# これまでの事故分析検討会における論点の整理

第10回会合(R2.2.4)における論点整理(案)

第10回会合(R2.2.4)における論点整理(案)

第10回会合(R2.2.4)における論点整理(案)

### ① 原子炉格納容器からの直接漏えい経路

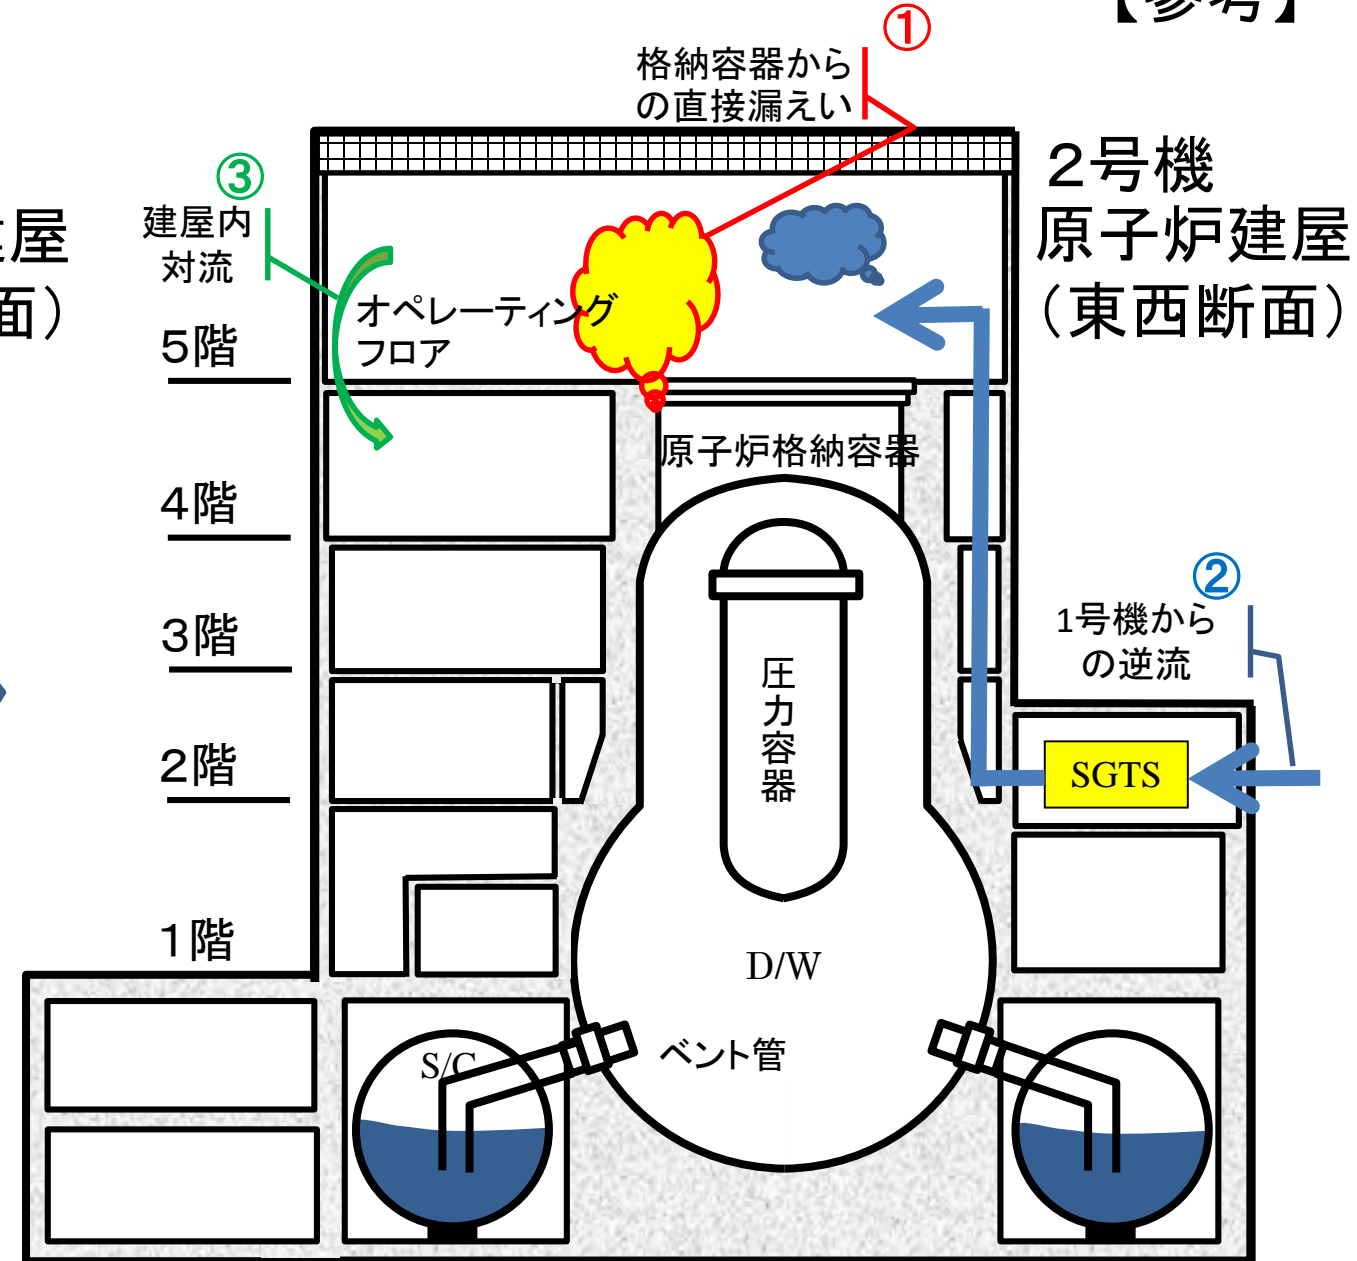
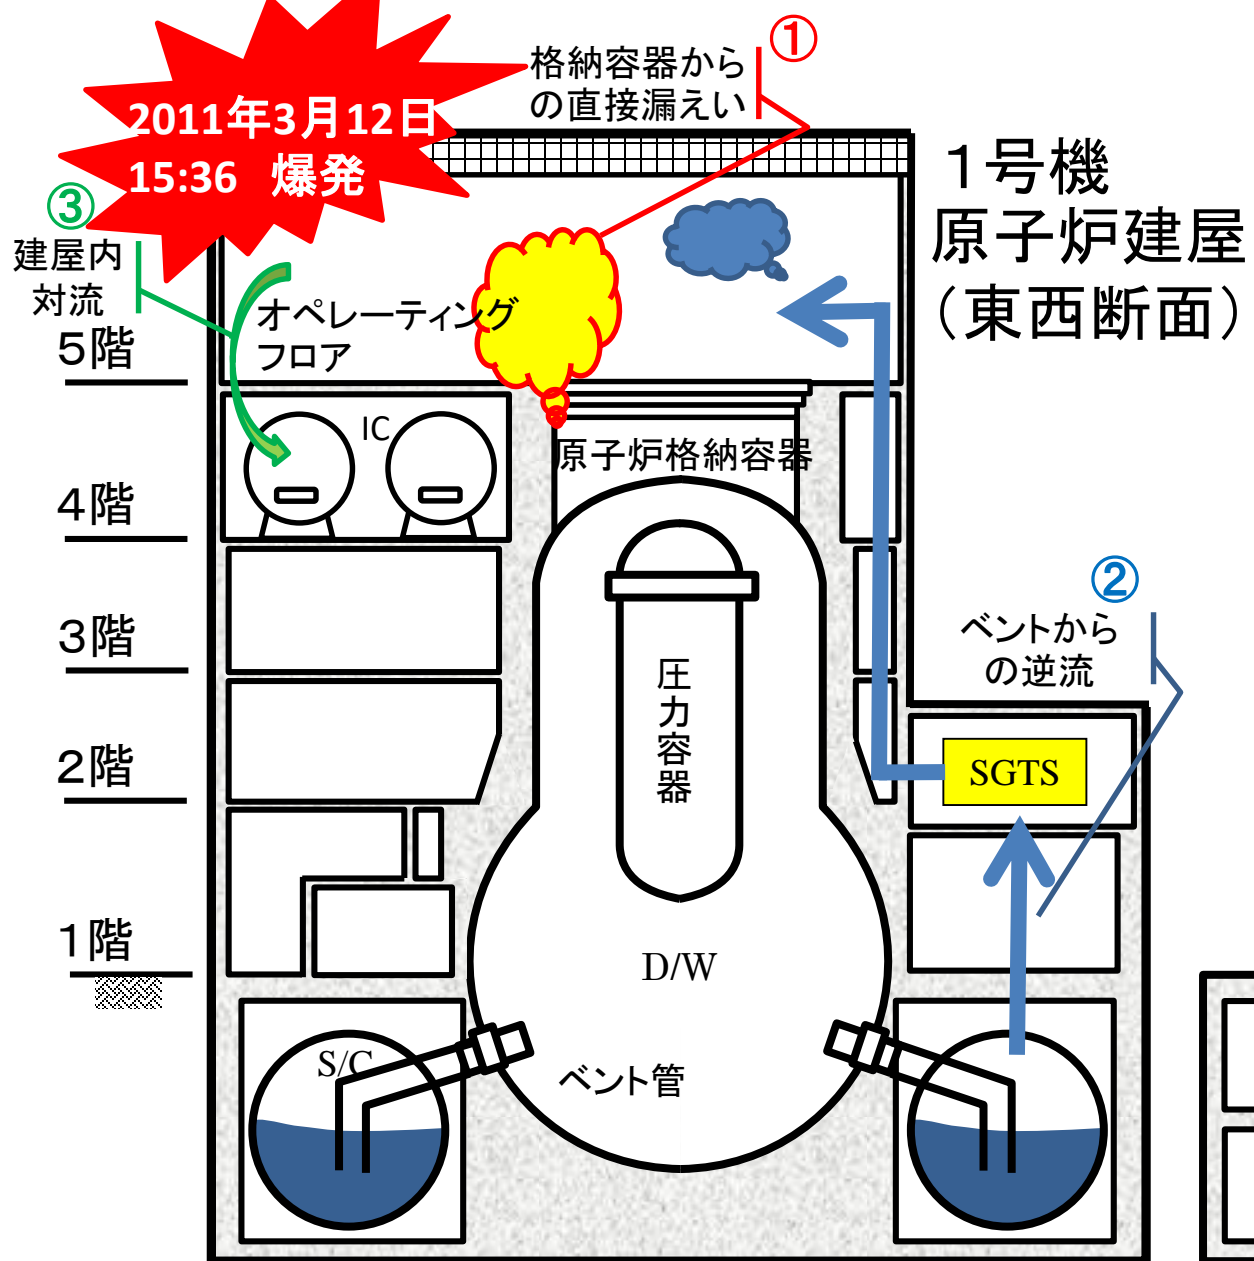
- ・トップヘッドフランジ
- ・機器ハッチ 等の原子炉格納容器貫通部

### ② SGTS経由の耐圧強化ベントの逆流経路

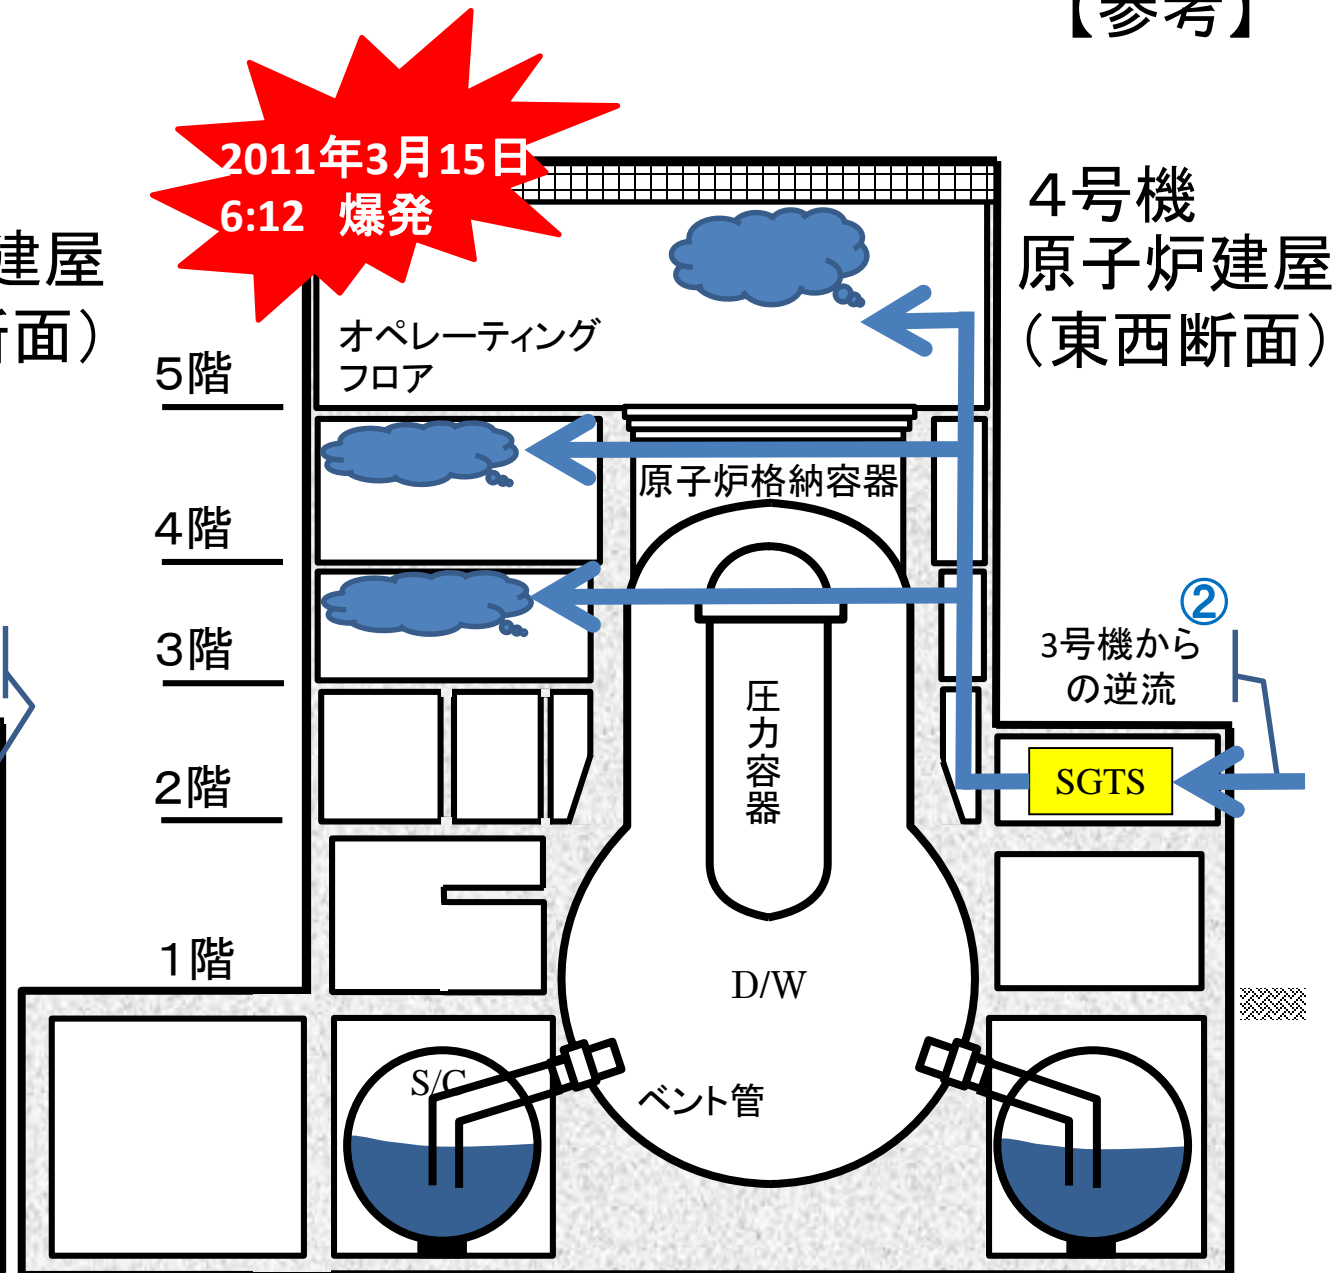
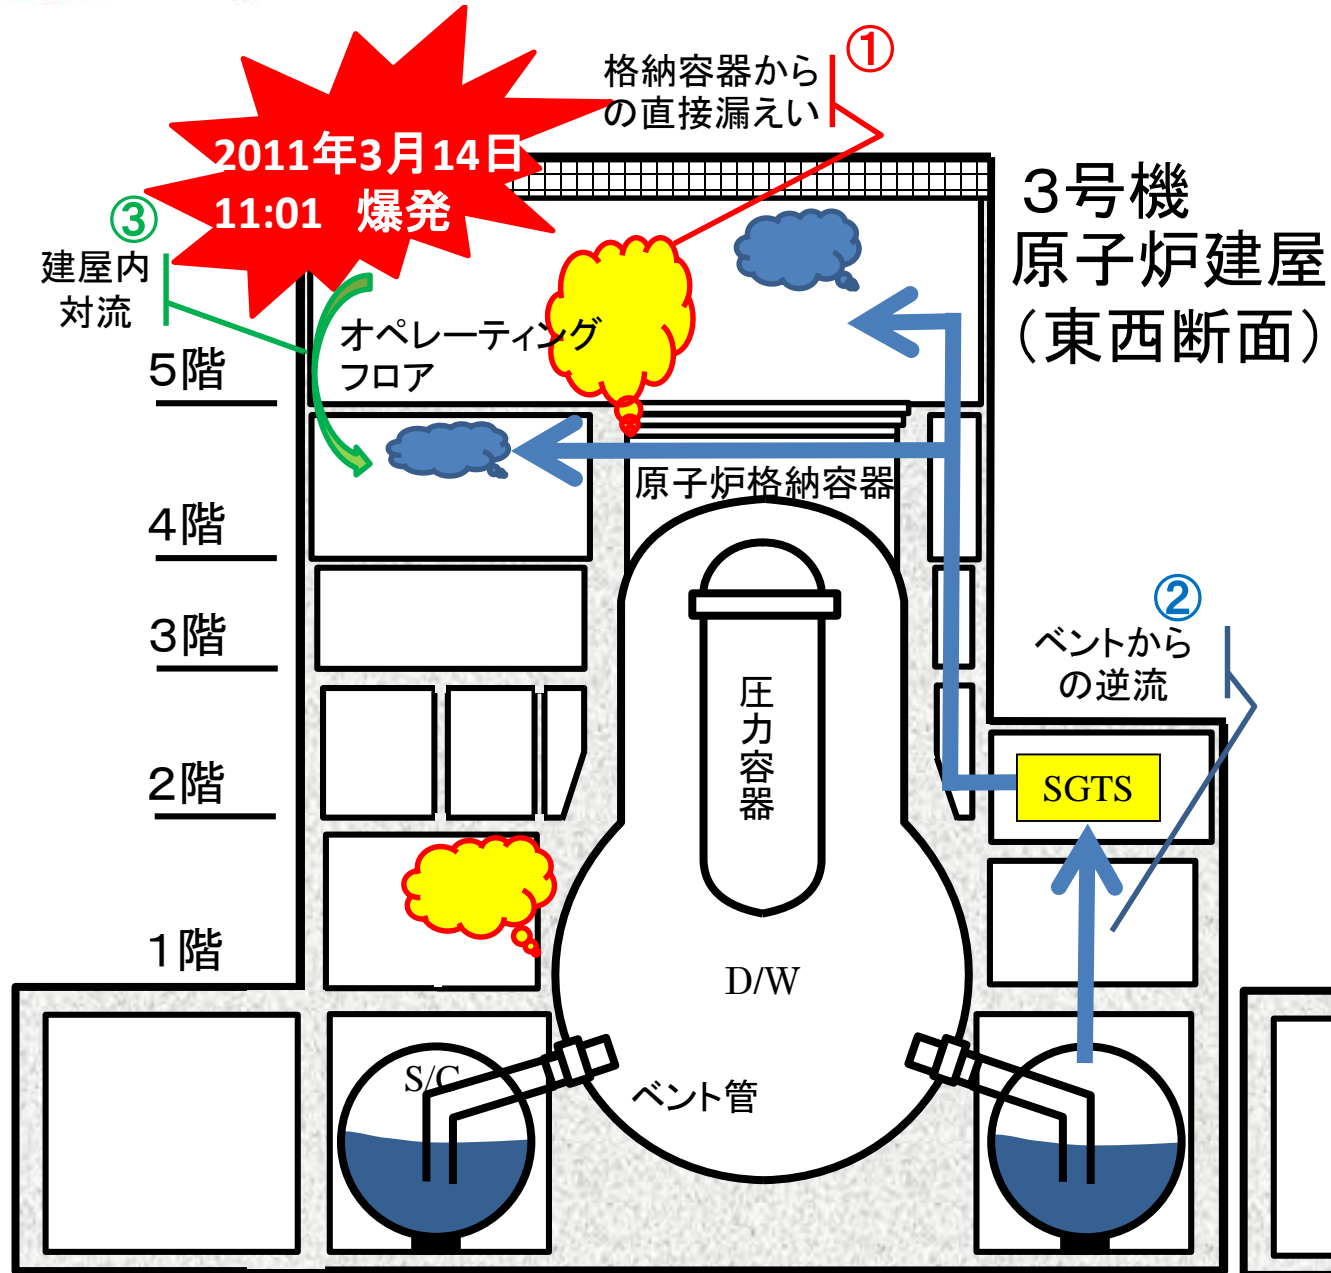
- ・自号機からの逆流
- ・他号機からの逆流

ベントによる主要なFP移行経路の比較

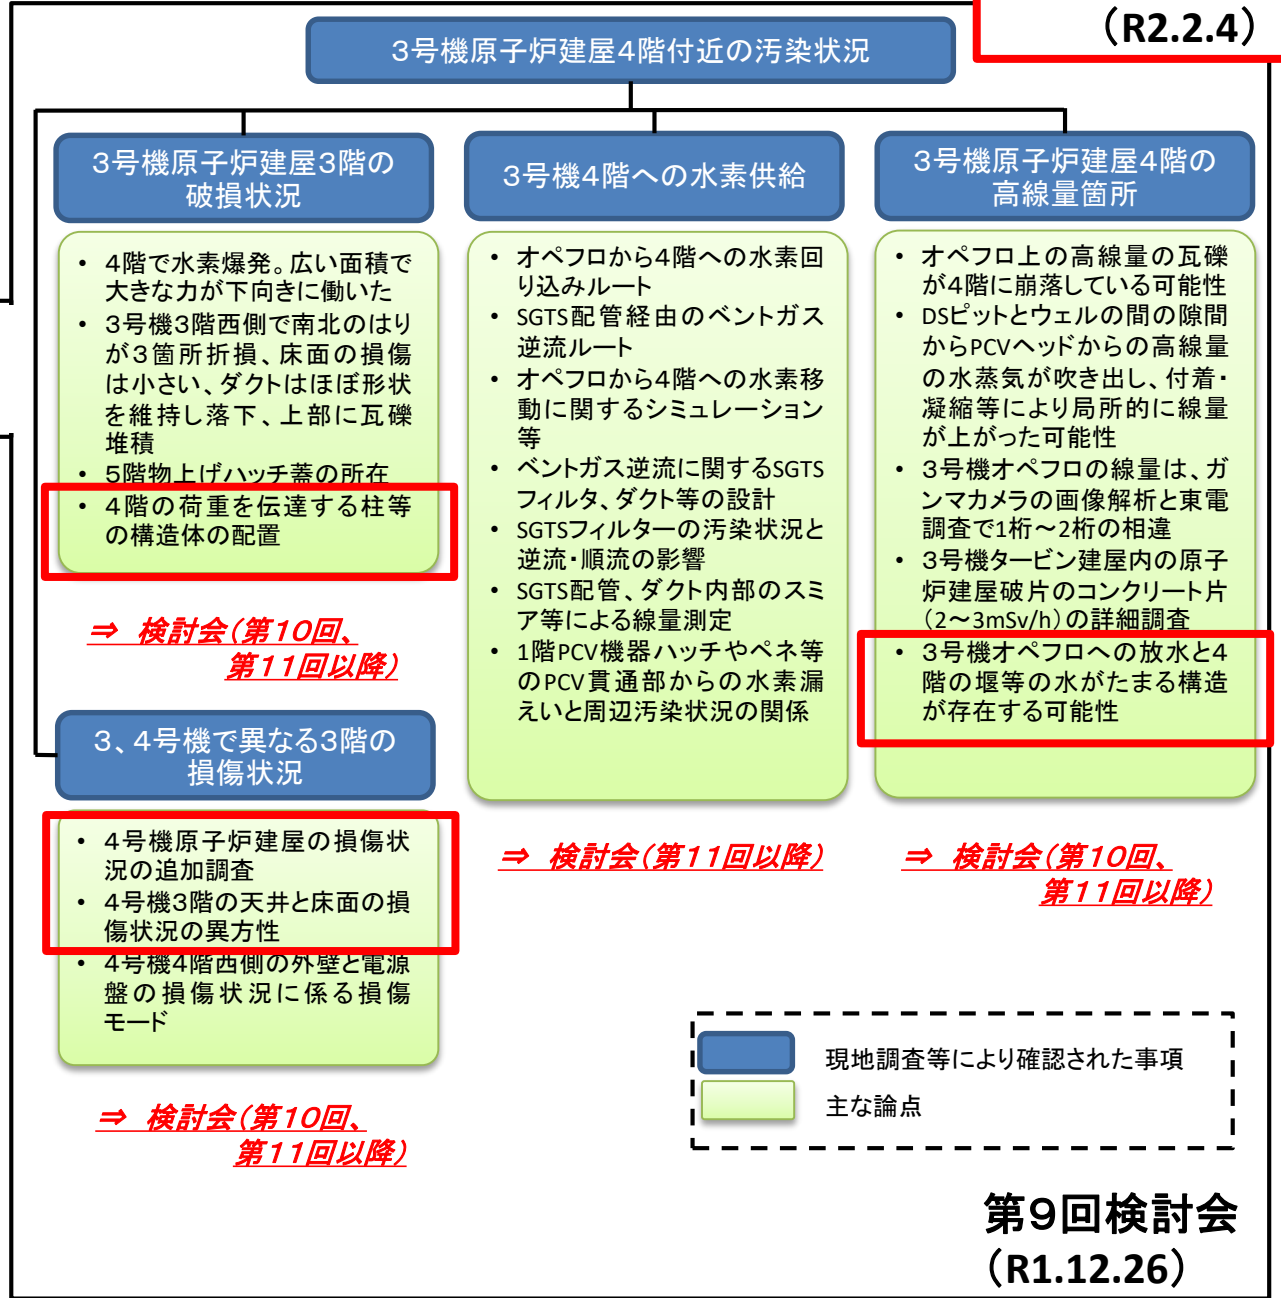
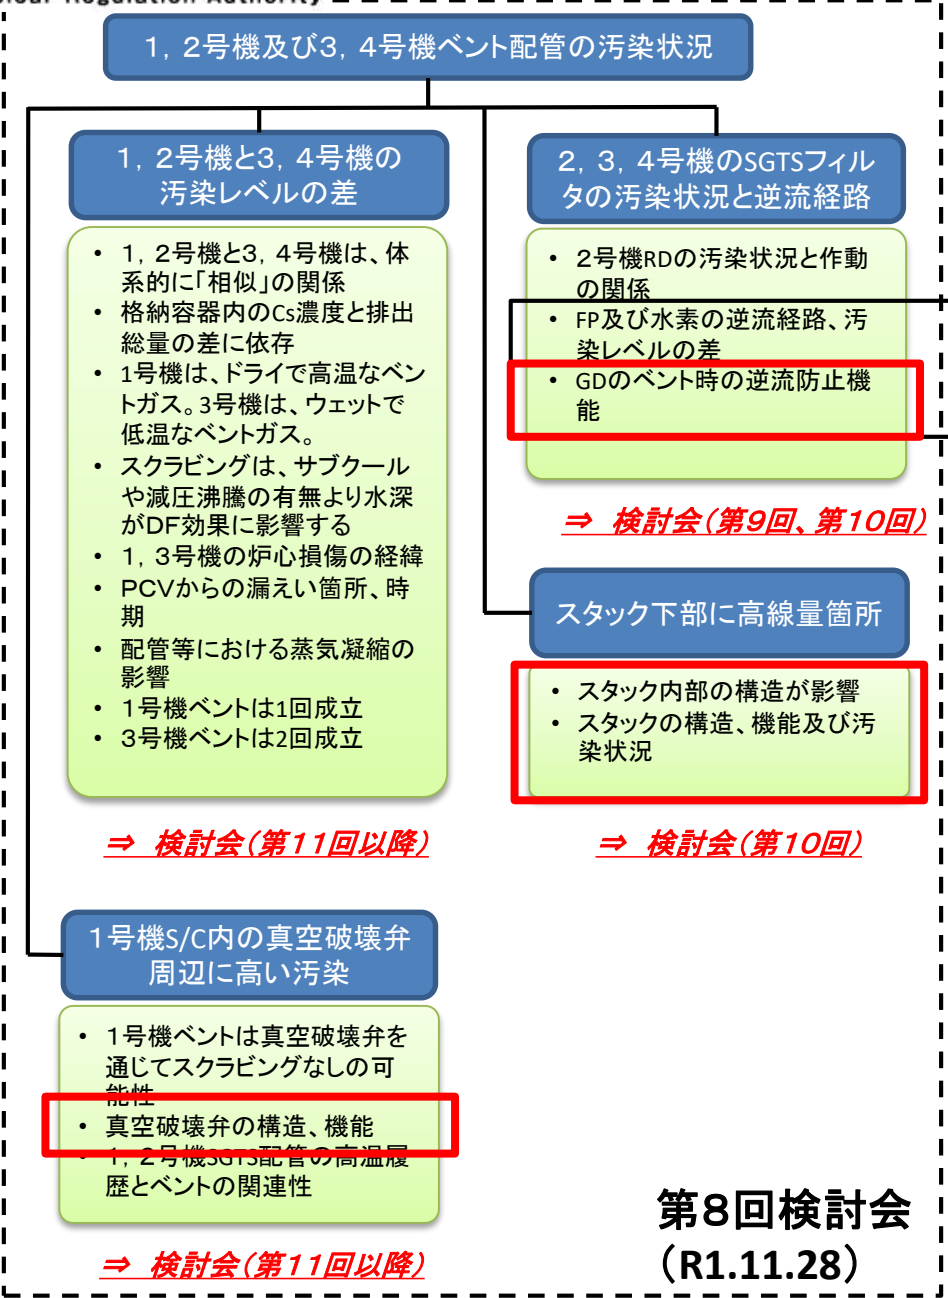
- 1号機はFPが燃料デブリからD/Wへ直接放出された後、ベントを実施
- 1号機のベントはD/Wに存在するFP量が極めて多い
- 3号機は1回目ベントまでの炉心損傷の度合いが低いが、2回目ベントまでに炉心損傷が進展
- 3号機のベントは一度スクラビングされるため存在するFP量は少ない
- ベント時のスクラビング効果は原子炉容器下部ヘッド破損前の場合、破損後よりも除染効果が高い
